Fijación de Peajes para los Sistemas Secundarios de Transmisión y Sistemas Complementarios de Transmisión

periodo mayo 2025- abril 2029

(Proyecto)

Anexo J
Análisis de las Respuestas a las Observaciones
formuladas a las PROPUESTAS INICIALES

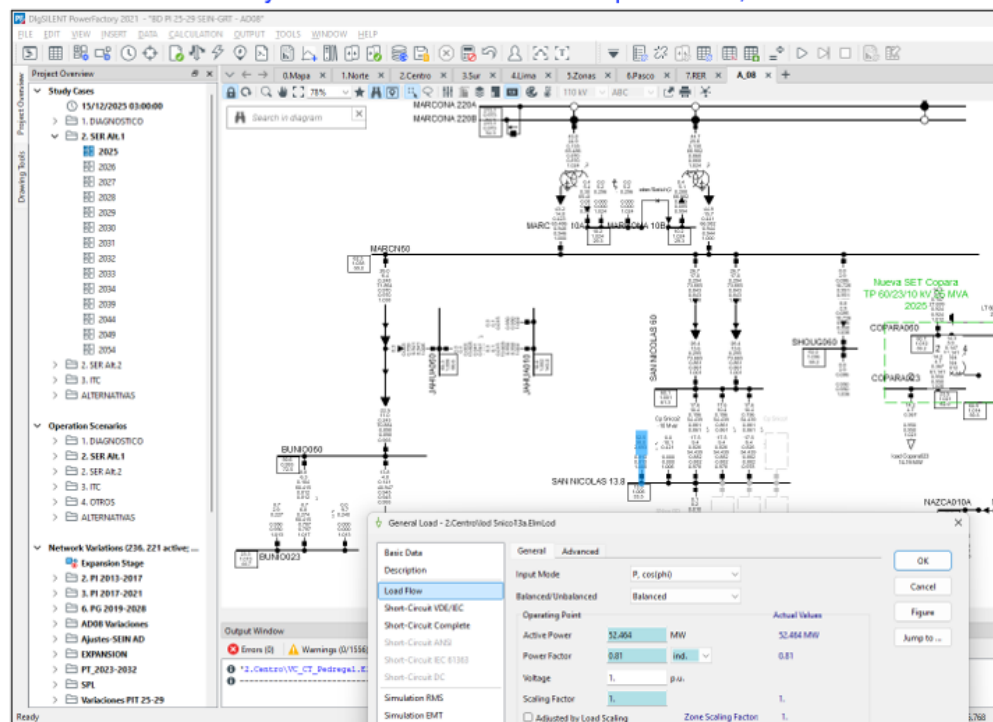
- Se ha verificado que el archivo de Flujo de Potencia no contiene los mismos criterios y valores de Demanda ("Máxima Demanda Coincidente a Nivel Sistema" y "Máxima Demanda Coincidente a Nivel SEIN"), "Distribución de Carga", "Factor de Escala" y "Factor de Potencia", que fueron considerados por Osinerghmin en el Plan de Inversiones 2025-2029, para el Área de Demanda 8. Por ejemplo, entre otros, la carga "lod Snico13a" tiene un "Factor de Potencia" igual a "0,81", para el análisis de la Demanda del Formato "F-121" y "F-122". Al respecto, es necesario que CVC ENERGÍA corrija donde corresponda, considerando para tal efecto los criterios y valores asumidos por Osinerghmin en el Plan de Inversiones, o en su defecto explique las razones de los cambios efectuados.

- De la revisión del archivo de Flujo de Potencia para los escenarios de "Máxima Demanda Coincidente a Nivel Sistema" y "Máxima Demanda Coincidente a Nivel SEIN", se advierte que, el proyecto transformador 60/20/10 kV – 15 MVA SET Palpa, aprobado en el PI 2025-2029 mediante Resolución N° 112-2024-OS/CD para ingresar el año 2026, se ha modelado a partir del año 2025. Al Respecto, CVC ENERGÍA debe modelar dicho proyecto desde el año 2026, conforme se aprobó en el citado Plan de Inversiones.

En ese sentido, es necesario que CVC ENERGÍA presente el archivo de Flujo de Potencia con las correcciones respectivas, a fin de que el cálculo de los Factores de Pérdidas Medias sea conforme a lo establecido en la NORMA TARIFAS.

13.- Sobre la Demanda calificada según el numeral 19.5 de la NORMA TARIFAS

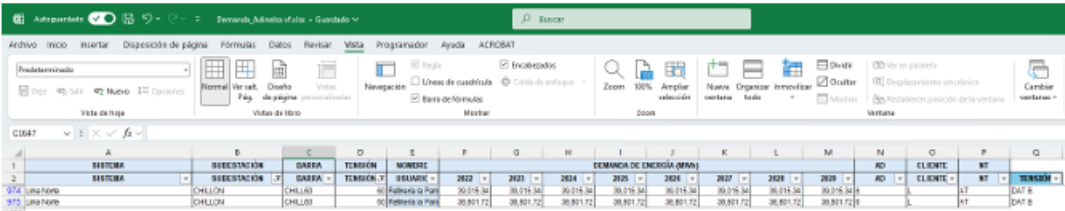
De la revisión de la Propuesta de ADINELSA, considerando lo establecido en el numeral 19.5 de la NORMA TARIFAS, se tiene las siguientes observaciones:

- No se ha presentado el sustento de la calificación de la demanda según el tipo de conexión: DMAT A, DMAT B, DAT A, DAT B y DMT.
- Se observa que la barra CHILLÓN-60 habría sido calificada en DAT A. Al respecto, se solicita revisar la calificación que se asigne y realizar las correcciones según corresponda.

Por tanto, ADINELSA debe presentar el sustento de los criterios utilizados y/o realizar las correcciones que correspondan para los casos observados. Dichas correcciones y/o actualizaciones deben realizarse tanto en el archivo de cálculo de peajes "05-Tarifas-Rev_2025_2029_6.xlsm" y en el archivo de cálculo de Factores de Pérdidas Medias "F_500_FactPerd_AD06_Adinelsa.xls", conforme lo establece la NORMA TARIFAS.

26.- Sobre la Demanda calificada según el numeral 19.5 de la NORMA TARIFAS

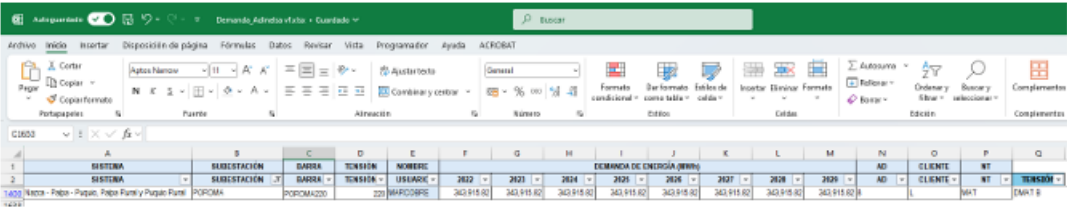
De la revisión de la Propuesta de ADINELSA, considerando lo establecido en el numeral 19.5 de la NORMA TARIFAS, se tiene las siguientes observaciones:

- No se ha presentado el sustento de la calificación de la demanda según el tipo de conexión: DMAT A, DMAT B, DAT A, DAT B y DMT.
- Se observa que la barra POROMA-220 habría sido calificada en DMAT A, sin embargo, se verifica que dicha barra no es una Barra de Referencia de Generación (BRG) en MAT; por tanto, le corresponde la calificación en DMAT B.

Por tanto, ADINELSA debe presentar el sustento de los criterios utilizados y/o realizar las correcciones que correspondan para los casos observados. Dichas correcciones y/o actualizaciones deben realizarse tanto en el archivo de cálculo de peajes "05-Tarifas-Rev_2025_2029_8.xlsm" y en el archivo de cálculo de Factores de Pérdidas Medias "F_500_FactPerd_AD08_Adinelsa.xls", conforme lo establece la NORMA TARIFAS.

PI 2025-2029

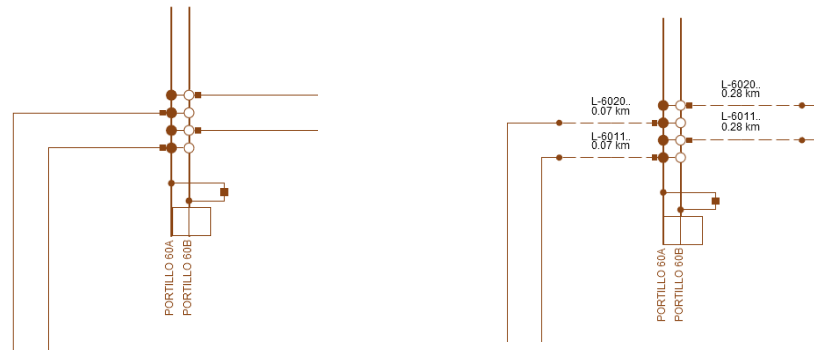
- Se verifica inconsistencias en el modelamiento del archivo de Flujo de Carga entre la versión del PI 2025-2029 y la Propuesta de LDS. Como ejemplo, se muestra la topología considerada para la SE Portillo.
